监理工作联系单

工程名称：西安杭泰皓森航空基地屋顶分布式光伏发电项目

编号：XAHS/ZHJL-LX-001

事由：关于光伏板组件问题

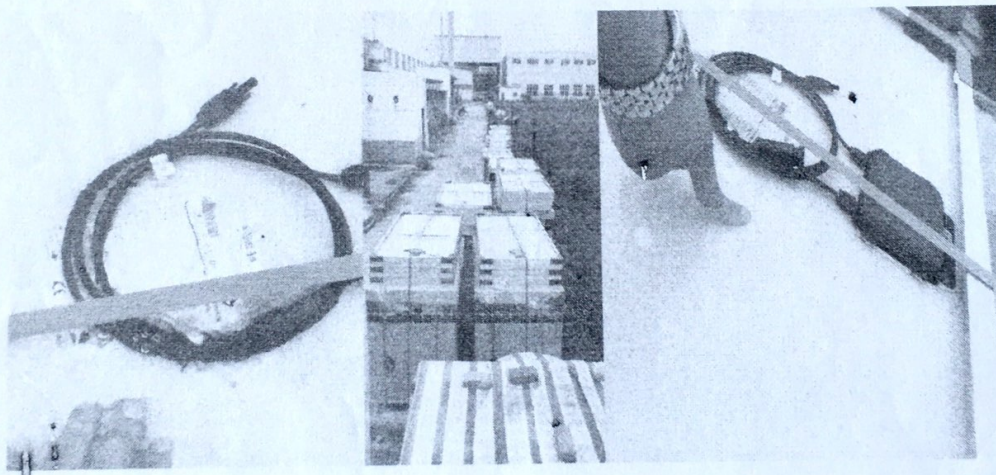
因近一个多月雨水较多，现场巡查发现 310W 型号的光伏板正面朝下堆放，施工单位未正确保管好组件，导致光伏板内每天都有积水，MC4 接头在水中浸泡，建议让施工单位对该组件进行检测。
